监理工作联系单

工程名称：公布井光伏园区 P3 区 110KV 升压站建设工程

编号：GBJGF-B3-006

事由：关于 P3 外墙保温的问题

附图集 10J121

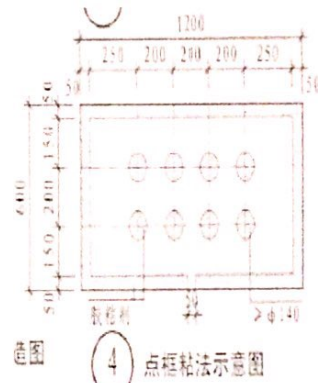
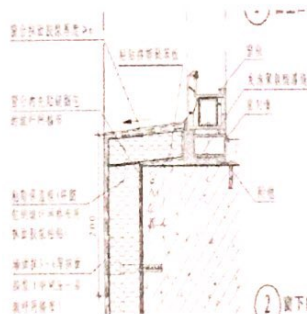
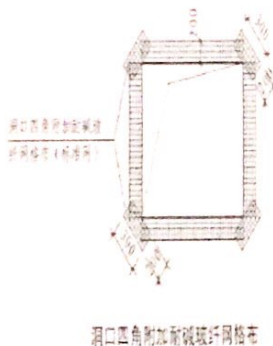
你单位在外墙保温施工中，所有门窗洞口及起始部位未做翻包加强网，洞口四周未设置加强 45 度玻纤网及保温板粘贴点砂浆不规范，现要求你方对以上问题立即整改。另在进入下一道工序施工前，必须向我监理部报验。如未进行报验，不经我单位同意擅自进入下道工序，所产生的一切后果由你单位承担。
